Asociación para la Defensa
del Territorio del Aljarafe

ANEXO 2.

CONSIDERACIONES AL ESTUDIO DE MOVILIDAD.

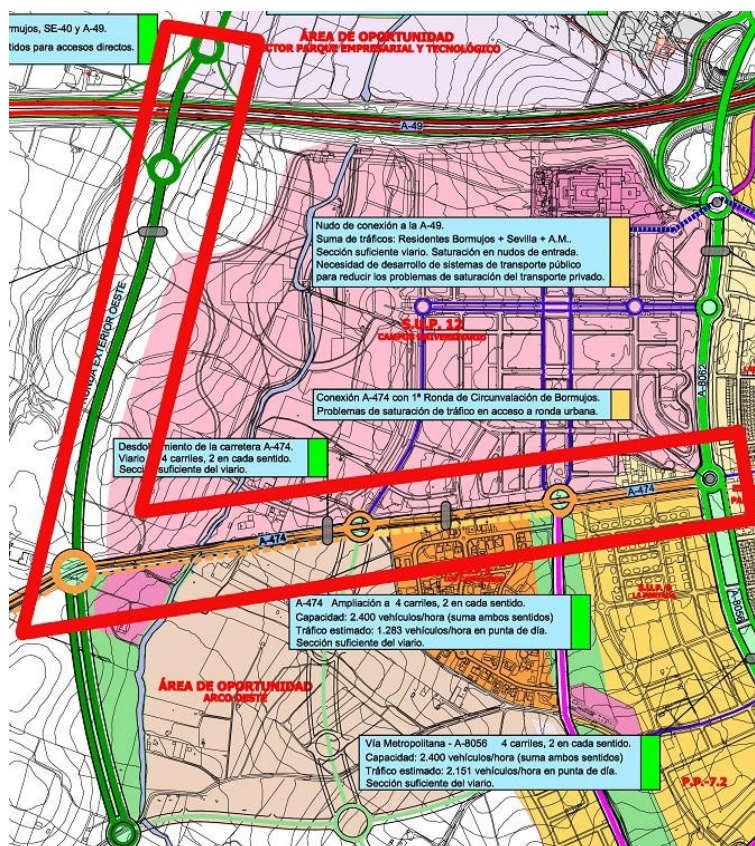
El Arco oeste, un viario enfocado hacia el crecimiento urbano. El Vial Metropolitano, un viario enfocado hacia el servicio de la ciudad actual y futura, con viales para el tranvía, carriles bici y peatonales. La especulación frente al servicio al ciudadano.

El Estudio de Movilidad plantea una alternativa al actual viario metropolitano y su conexión con la A-49, basada en el mencionado “Arco oeste”. Dicha alternativa se basaría en una conexión con los viales de servicio de la SE-40 a 1 Km de la conexión del Vial Metropolitano y la A-49, y a unos 600-800 metros de la conexión de la SE-40 con la A-49, una conexión polémica sobre una compleja conexión viaria, de dudosa viabilidad, y como analizamos más adelante, innecesaria.

Consideraciones A2.4.1.

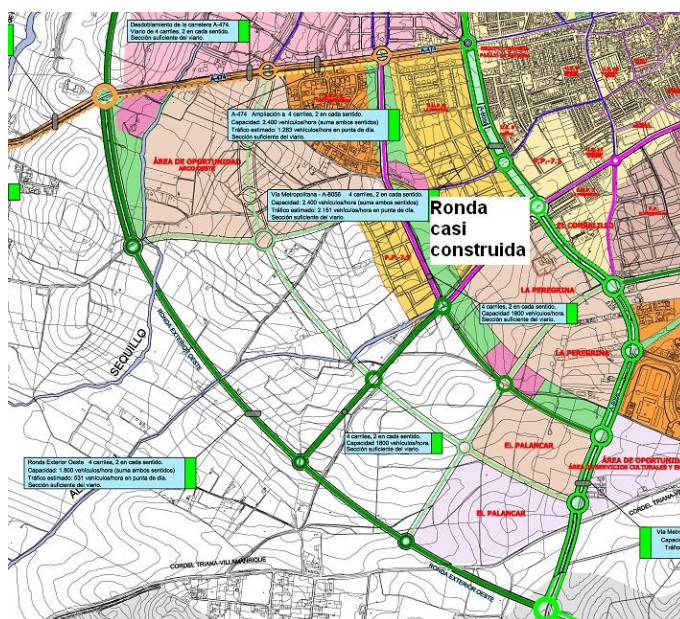
El texto invierte el orden de la proporción **“transporte público y privado ... un 77-23%”** cuando en realidad es al revés **“transporte privado y público... un 77-23%”**.

El Estudio de Movilidad asume las cifras de crecimiento propuestas por el PGOU y establece un objetivo de reparto entre el transporte privado y el público (70-40%), que contradice, de forma injustificada, el objetivo del Plan de Transportes de la Aglomeración Urbana de Sevilla (65-35%) y la alta dotación de infraestructura con la que se dotará a la zona para el cumplimiento de ese objetivo.
